Evolution SW300 >> SW300-1

<p>Bâti du dispositif automatique SW300-1 Gestell für Automatik SW300-1 Automatic device framework SW300-1</p>	<p>Pont inférieur du dispositif auto. SW300-1 Untere Brücke für Automatik SW300-1 Automatic device lower bridge SW300-1</p>

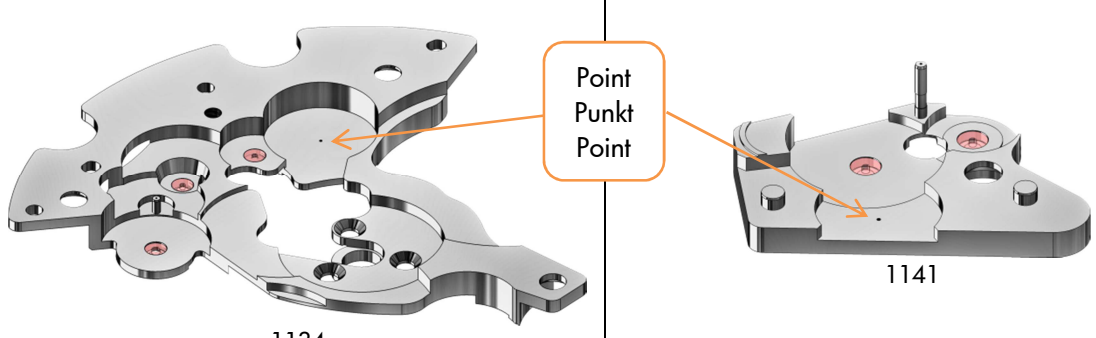
Le bâti et le pont inférieur du dispositif automatique ainsi que le mobile d'inversion et le mobile auxiliaire d'inversion ont été modifiés afin d'augmenter la sécurité dans l'engrenage.

Un point identifie le bâti et le pont inférieur du dispositif automatique version SW300-1.

The automatic device framework and lower bridge as well the reversing wheel and auxiliary reversing wheel have been modified in order to increase the security in the winding.

A point identifies automatic device framework and lower bridge version SW300-1.

Ces quatre nouveaux composants doivent être utilisés ensemble. Ils ne sont pas interchangeables séparément avec l'ancienne version.

These four new components must be used together. They can't be interchanged individually with the old version.
